原発本第 210 号

### 玄海原子力発電所 2 号炉廃止措置計画認可申請書の補正について

玄海原子力発電所 2 号炉廃止措置計画認可申請書

(令和元年 9 月 3 日 原発本第 84 号) 補正前後比較表

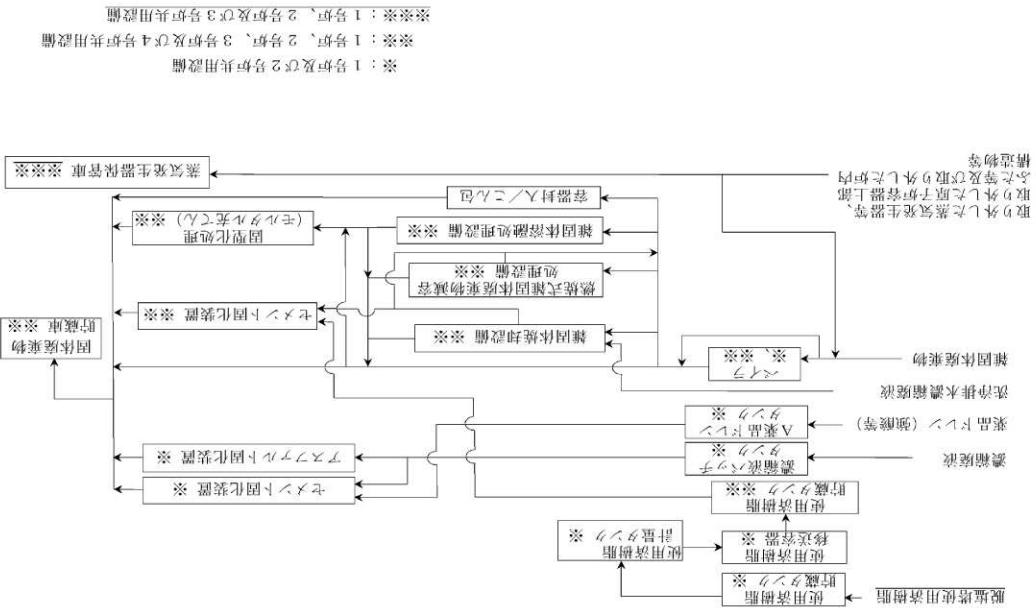
頁	補正箇所	補正前	補正後	理由
44	八 2. 放射性液体 廃棄物の廃 棄	<p>2. 放射性液体廃棄物の焼棄</p> <p>2. 3 放射性液体廃棄物の管理方法</p> <p>(1) 解体工事準備期間中 解体工事準備期間中は、放射性液体廃棄物の適切な処理処分及び放出量を合理的に可能な限り低減するために、既設の液体廃棄物の廃棄設備及び測定に必要な放出管理用計測器等を維持管理する。</p> <p>また、放射性液体廃棄物の放出に際しては、廃液蒸留水タンク又は洗浄排水モニタングにおいて放射性物質濃度の測定等を行い、復水器冷却放水路排水中の放射性物質濃度が、「線量告示」に定める周辺監視区域外における水中の濃度限度を超えないようになると共に、放射性液体廃棄物の年間放出量から放出品目目標値を第8.2表のとおり設定し、これを超えないよう努める。</p> <p>放射性液体廃棄物の処理及び管理に係る必要な措置を「保安規定」に定めて管理する。</p> <p>(2) 原子炉周辺設備等解体撤去期間以降 放射性液体廃棄物の処理及び管理に係る必要な措置を「保安規定」に定めて管理する。</p>	<p>2. 放射性液体廃棄物の廃棄</p> <p>2. 3 放射性液体廃棄物の管理方法</p> <p>(1) 解体工事準備期間中 解体工事準備期間中は、放射性液体廃棄物の適切な処理処分及び放出量を合理的に可能な限り低減するために、既設の液体廃棄物の廃棄設備及び測定に必要な放出管理用計測器等を維持管理する。</p> <p>また、放射性液体廃棄物の放出に際しては、廃液蒸留水タンク又は洗浄排水モニタングにおいて放射性物質濃度の測定等を行い、復水器冷却放水路排水中の放射性物質濃度が、「線量告示」に定める周辺監視区域外における水中の濃度限度を超えないようになると共に、放射性液体廃棄物の年間放出量から放出品目目標値を第8.2表のとおり設定し、これを超えないよう努める。</p> <p>また、排水中の放射性物質の濃度は、排水モニタによって監視する。 放射性液体廃棄物の處理及び管理に係る必要な措置を「保安規定」に定めて管理する。</p> <p>(2) 原子炉周辺設備等解体撤去期間以降 原子炉周辺設備等解体撤去期間以降においては、<u>管理区域内設備の解体撤去の状況に応じて、処理に必要となる放射性廃棄物処理機能や放出管理機能を維持しながら管理放出する。</u> 原子炉周辺設備等解体撤去期間以降に発生する放射性液体廃棄物の管理方法は、解体工事準備期間に行う汚染状況の調査結果を踏まえ、原子炉周辺設備等解体撤去期間に入りに廃止措置計画の変更の認可を受ける。</p>	<p>記載の適正化 （「解体工事準備期間」も運転中と同様に排水モニタによる監視を実施することの明確化）</p> <p>記載の適正化 （「原子炉周辺設備等解体撤去期間」以降も放射性廃棄物処理機能や放出管理機能を維持しながら管理放出することの明確化）</p>

第 8.3 図 脊柱工事準備期間中の放射性同位素薬物の処理マニュアル

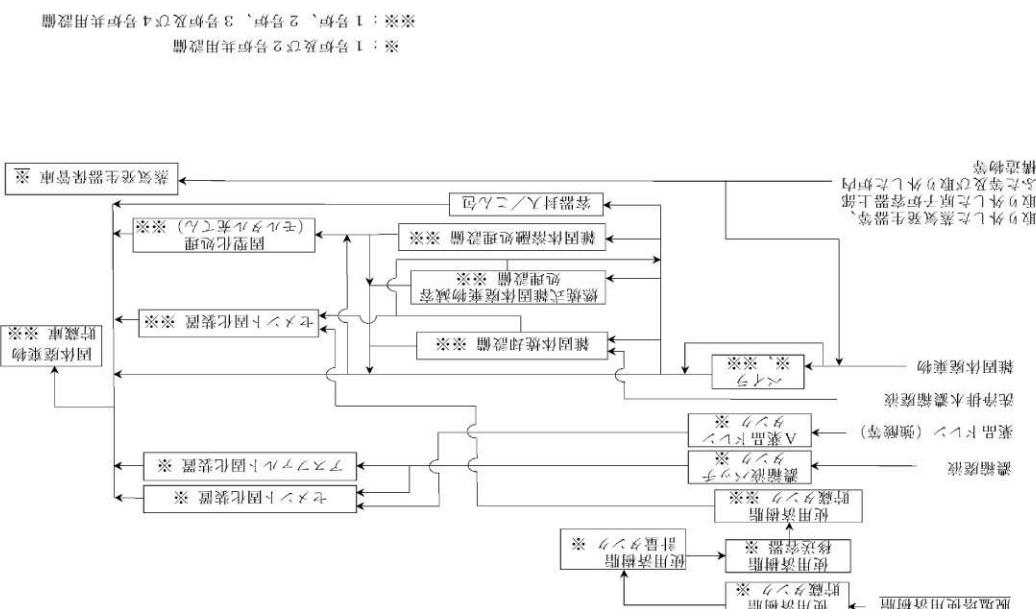
理由	補正箇所	補正前	補正後
・蒸気発生器保管庫の3号炉との共用化に伴う変更	八 第8.3図 解体工事準備期間中の放射性固体廃棄物の処理フロー	<p>※※※：1号炉、2号炉及び3号炉共同用設備</p> <p>※※：1号炉、2号炉、3号炉及び4号炉共同用設備</p> <p>※：1号炉及び2号炉共同用設備</p>	<p>※※※：1号炉、2号炉及び3号炉共同用設備</p> <p>※※：1号炉、2号炉、3号炉及び4号炉共同用設備</p> <p>※：1号炉及び2号炉共同用設備</p>
